BARDU KOMMUNE

Vår ref. Saksnr.-løpenr. 16/140-16/1707-9 Oppgis ved alle henv.	Vår dato 19.02.2016	Arkivkode S10	Avd/Saksb TEKNISK/PÅH	Deres ref.
--	------------------------	------------------	--------------------------	------------

Småkraftpakke Bardu - høring

Kartskisse nedenfor viser oversikt over søknadens to alternativer for stasjonsplassering samt forslag fra Bardu kommune vist som alternativ 3.

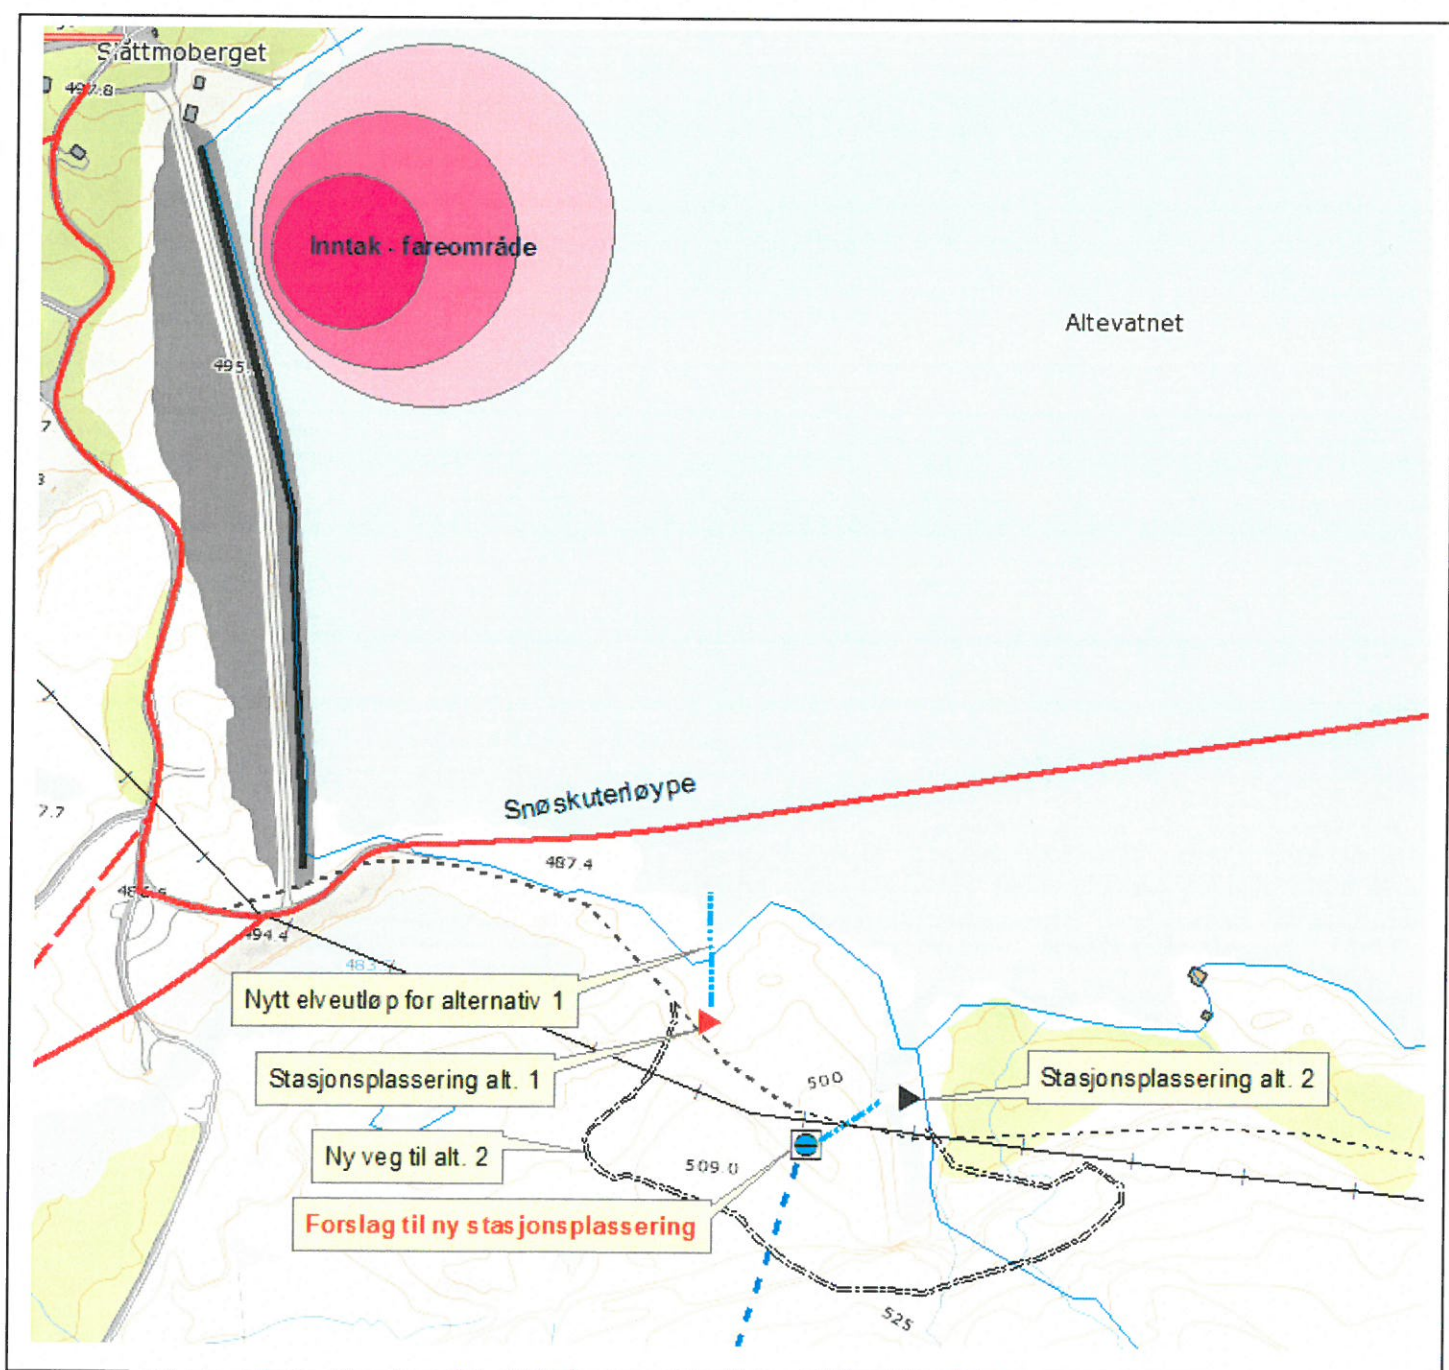
Det er angitt to alternativer i søknaden. Av disse er alt. 2 best pga eksisterende utløpselv opprettholdes. Utenfor dagens utløp er det etablert en ny naturtilstand i løpet av snart 60 år siden utbygginga av Altevetnet med gode fiskeforhold i vatnet utenfor utløpet. Tørrlegging av dagens utløp som konsekvens av alternativ 1, vil ødelegge dette. Alternativ 2 forutsetter en ny veg i bratt terreng noe som er landskapsmessig svært uheldig. Planlagt utløp fra alternativ 1 kommer også en god del nærmere nedkjøringen på isen med dårligere isforhold. **Et 3. alternativ** som kommunen anser som best, er et justert alternativ 1. Stasjonen flyttes opp sørøst inn i søkket (se kartskisse). Utløp fra stasjonen overføres til dagens utløp via rør i steinfylling så høyt opp som mulig. Da vil man unngå å lage et nytt elveløp ut i Altevatnet, man slipper kryssing av tunnel og man opprettholder dagens naturtilstand i eksisterende utløp med en god fiskeplass. Stasjonen blir mer i skjul både fra vannet og ovenfra, bedre støyskjerming, særlig med tanke på den nærmeste hytta og det vil også bli mindre inngrep med vegbygging enn ved alternativ 2.

I hht søknadens pkt 4.2 vedrørende alternativ 1, føres utløpet i kulvert fra kraftverket og ut i Altevatnet under HRV for ikke å ødelegge for isfiskeløypa som kommer ned på isen her. Kommentar: magasinet har sjelden/aldri vannstand opp til HRV og slettes ikke utpå vinteren når nedtappinga har begynt. HRV ligger på 489 moh, og her er noen registrerte vannstander (moh) i 2015: 13. februar 78,95 , 19. mars 477,89, 16. april 477,09 og 14. mai 475,05. Et rør måtte ha gått ned mot LRV for at det skulle ha hatt betydning.

Bardu kommune fremmer innsigelse til stasjonsplassering alt. 1 med nytt utløp som beskrevet i søknaden. Begrunnelse gitt ovenfor.

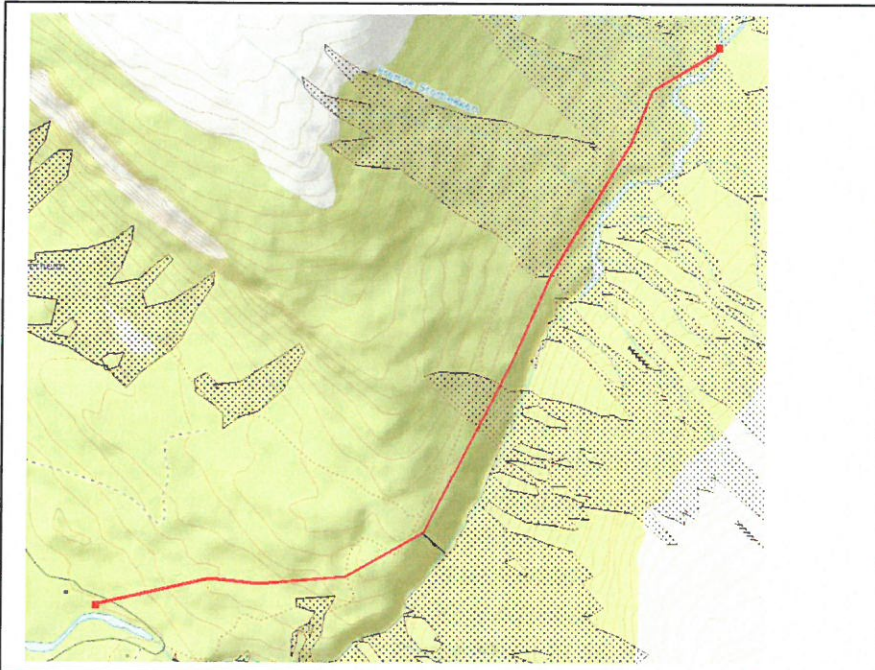
I søknaden bagatelliseres behov for deponering av overskuddsmasser. Det står "Det blir ingen overskuddsmasser av betydning". Av erfaring vet vi at dette er det stor usikkerhet om dette før byggingen starter. Med et så stort rør vil det bli betydelig volum som skal ut av grøfta (om det blir grøft og ikke tunnel). Med en rørlengde på 2500 m og Ø 160 cm så tilsvarer bare dette et volum på vel 5000 m³. Det er ikke beskrevet bruk av omfyllingsmasser, noe som er mangelfullt. Evt deponier i så bratt terreng blir ei stor utfordring. Det er i følge NGI-kart for snøskred og NVE-kart for jord og flomskred vist til at det meste av rørtraseen ligger i aktsomhetsområder for disse skredtyper (se vedlegg nedenfor). Dersom slike deponier raser ut så vil de med stor sannsynlighet havne i elveløpet.
